Estudo de Impacte Ambiental

Hibridização Fotovoltaica do Parque Eólico de Penedo Ruivo

Aditamento

SA23.P.171.287 - 24/02/2026

Figura 1: Vista lateral da solução técnica que será utilizada nos locais de atravessamento de linha de água por parte da vedação.

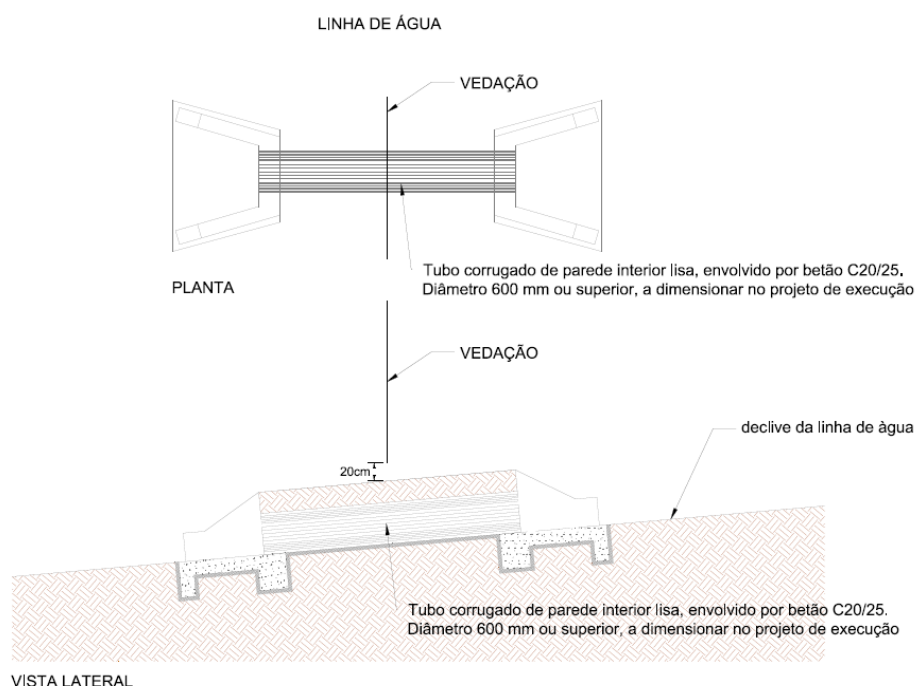
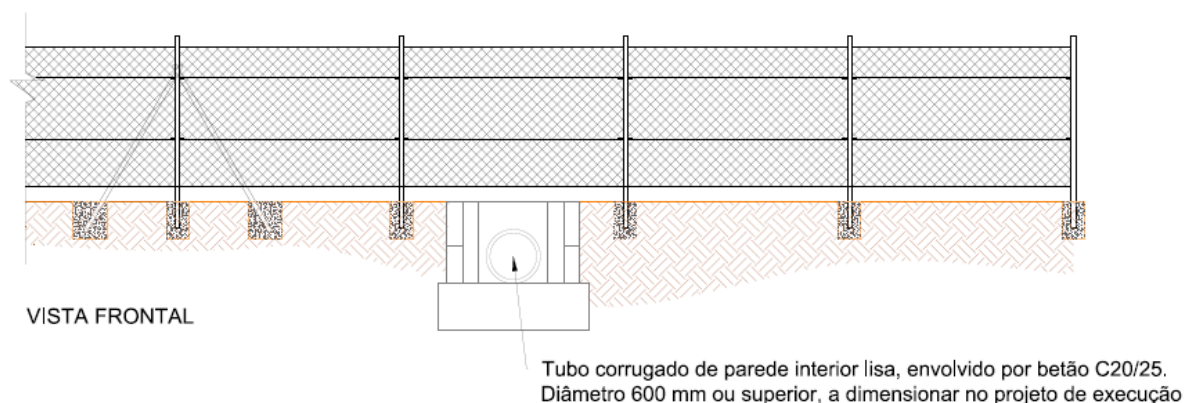
2.2. Apresentar planta de implantação em formato vetorial, bem como cortes transversais à escala adequada, que evidenciem o local de intersecção da vedação proposta com a linha de água cartografada e a solução adotada de modo a não comprometer o livre escoamento das águas para jusante;

No que respeita à solução técnica que será adotada nos dois locais de intersecção das linhas de água por parte da vedação, apresenta-se de seguida a mesma.

Esta solução técnica é constituída por tubos corrugados de parede lisa, permitindo assim um melhor escoamento das águas, e visa também dificultar a passagem para atos de vandalismo. Trata-se de uma solução que é perfeitamente exequível nos dois locais de atravessamento de linhas de água por parte da vedação, dado que as áreas de influência são pequenas, isto é, linhas de água de fraca expressão no terreno e com leitos e margens, quando existentes, de dimensão muito reduzida.
